Znak sprawy: **GK.271.3.2018**

dotyczy: przetargu nieograniczonego na „Dostawę i montaż instalacji kolektorów słonecznych oraz pomp ciepła na terenie Gminy Białopole”.

- A. Na podstawie art. 38 ust. 2 ustawy z dnia 29 stycznia 2004 r. Prawo zamówień (t. j. Dz. U. z 2018 r., poz. 1986) – dalej „ustawa Pzp”, **Zamawiający – Gmina Białopole, ul. Chełmska 1, 22-135 Białopole, przekazuje treść zapytań dotyczących Specyfikacji Istotnych Warunków Zamówienia (SIWZ), wraz z udzielonymi odpowiedziami.**

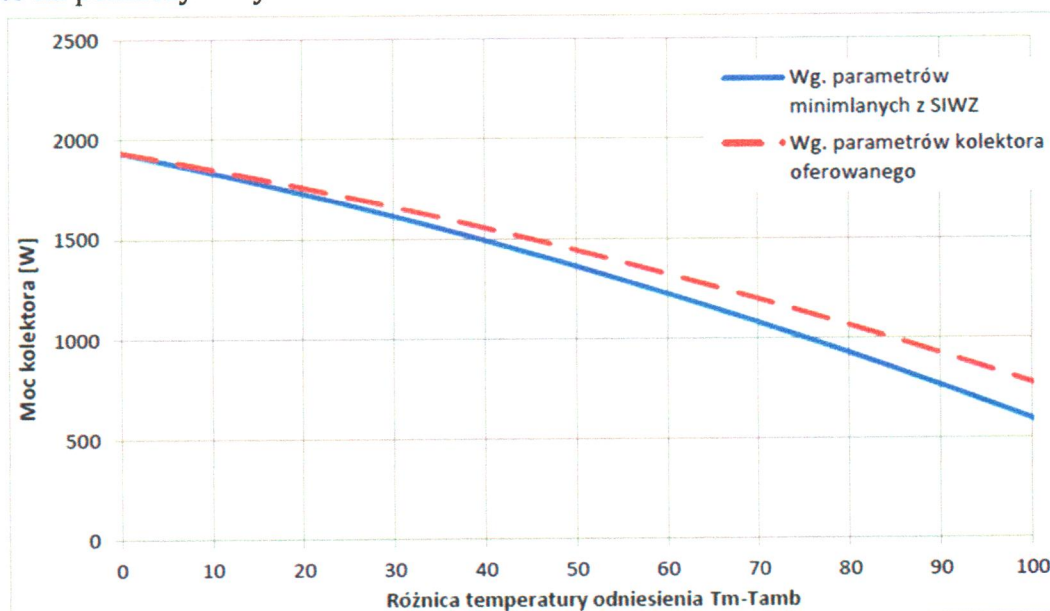
Dla każdego kolektora słonecznego w dostępnych publicznie wynikach badań w ramach certyfikacji Solar Keymark, prezentowane są obliczone moce zawsze dla takich samych charakterystycznych warunków odniesienia, co także dla osób mniej zorientowanych umożliwia proste, jednoznaczne i bezpośrednie porównywanie mocy kolektorów, a w przypadku przedmiotowego postępowania ocenę spełnia wymaganych parametrów minimalnych. Postawienie wymagań co do wydajności kolektora słonecznego wyłącznie w postaci wymaganej mocy minimalnej kolektora, umożliwia Zamawiającemu uzyskanie kolektora o wyższej wydajności cieplnej i osiągnięcie wyższego efektu ekologicznego niż wynika z wymagań opisanych w SIWZ. Jednocześnie zamawiający nie będzie ograniczał konkurencji, poprzez niedopuszczenie do zastosowania produktów o wyższej wydajności, co łatwo robić wprowadzając wiele szczegółowych parametrów, jak jest to zrobione w obecnej specyfikacji, na

przykład w postaci współczynników sprawności czy też minimalnej powierzchni czynnej (apertury). Parametry te osobno nie wskazują na wydajność cieplną kolektora słonecznego, a dopiero wyliczona na ich podstawie moc dla różnych warunków pracy pozwala na dokonanie obiektywnego porównania oferowanych kolektorów. Przyjęty opis przedmiotu zamówienia, z obecną treścią w zakresie kolektorów słonecznych narusza zasady konkurencji co jest sprzeczne z prawidłowym wydatkowaniem środków publicznych, gdyż nie dopuszcza do zastosowania oferowanego przez nas kolektora lepszego, o wyższej wydajności cieplnej w każdych warunkach pracy. Zobrazowane zostało to na poniższym wykresie:

Prosimy o wykreślenie wymogu ograniczającego konkurencję w zakresie minimalnej powierzchni czynnej (apertury) i dopuszczenie tym samym do zastosowania w zakresie równoważności kolektora, którego moc dla różnicy temperatury dT wynoszącej odpowiednio 0K, 10K, 30K, 50K i 70K jest wyższa od mocy kolektora, wymaganej przez Zamawiającego w SIWZ.

Zamawiający rezygnuje z wymogu minimalnej powierzchni apertury, tym samym podtrzymując pozostałe parametry kolektora słonecznego.
